日本原燃株式会社	
資料番号	外外火 17 R <u>5</u>
提出年月日	令和 4 年 10 月 <u>18</u> 日

設工認に係る補足説明資料

外部火災防護設計の基本方針に関する

消火活動への影響について

第 2-1 図 薬品タンク及びガスタンクの敷地内配置図

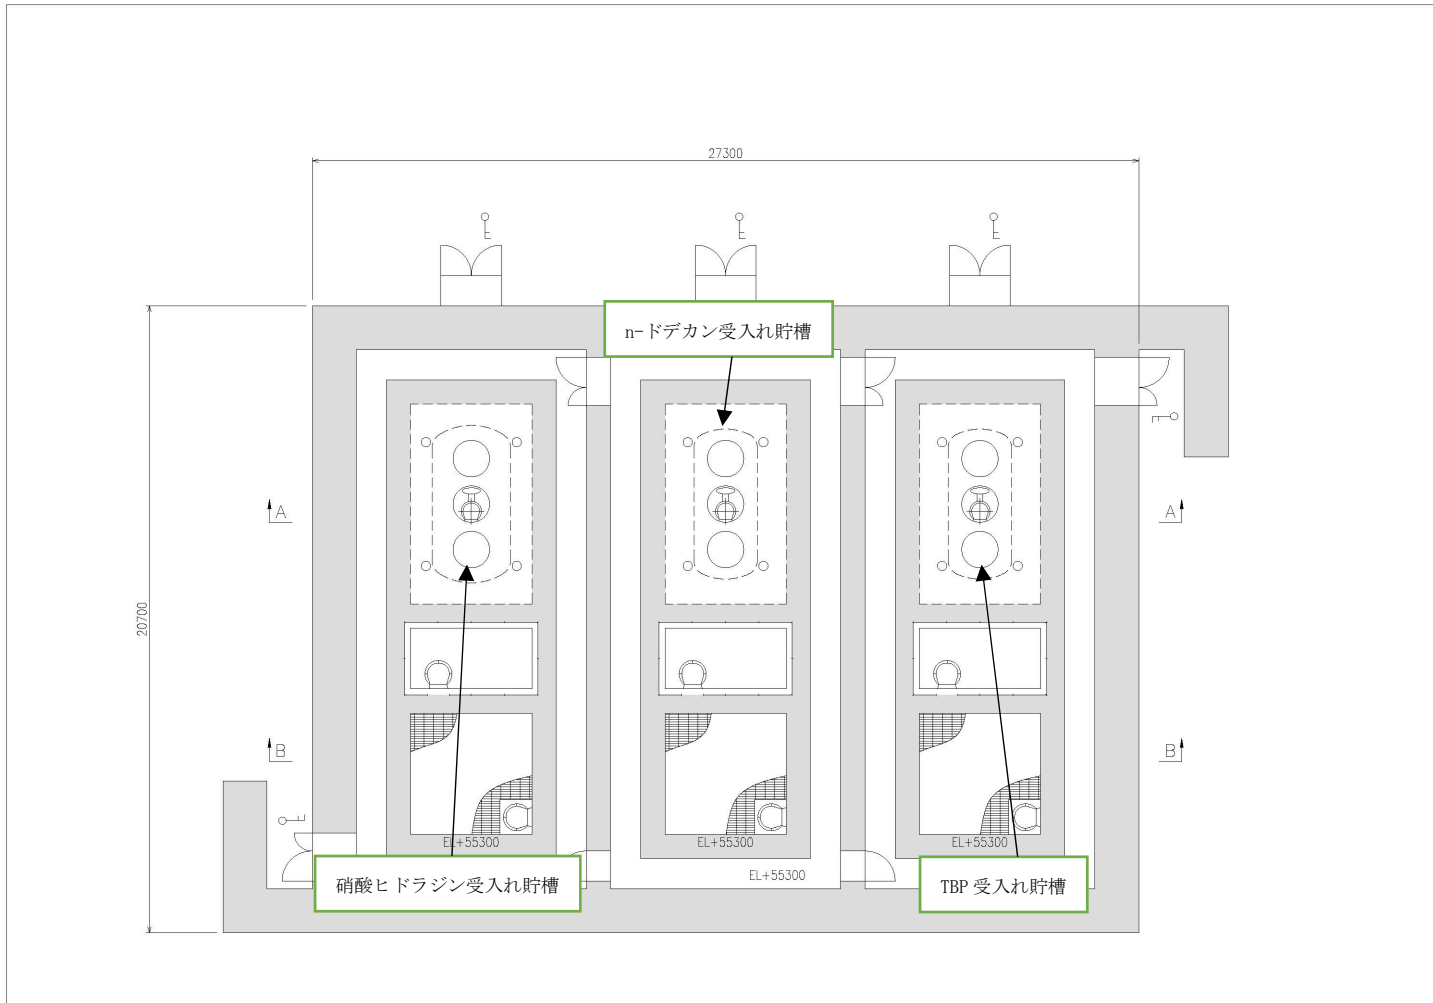
1. 文章中の下線は、R4 から R5 への変更箇所を示す。
2. 本資料(R5)は、2022年10月6日のヒアリングでの以下のコメントを踏まえ記載を修正したものである。
 - ・ p1 及び p2 において、屋外のガスタンクを示した上でそれが消火活動に影響を及ぼさないことを示すこと。

屋外に設置されるガスタンクは液化酸素貯槽及び液化窒素貯槽があるが、外部火災による熱影響により貯槽内の圧力が高まる場合は安全弁からガスが放出される設計としており貯槽の破損等により多量に漏えいすることはないこと、安全弁から漏えいしたガスは屋外で速やかに大気中に拡散・希釈されることから消火活動をさまたげることはない。また、消火活動時のための酸素呼吸器等を配備していることから消火活動への影響はない。

屋外に設置される薬品タンク及びガスタンクの敷地内配置図を第 2-1 図に、薬品を貯蔵する各貯槽の配置図を第 2-2 図に、断面図を第 2-3 図に示す。
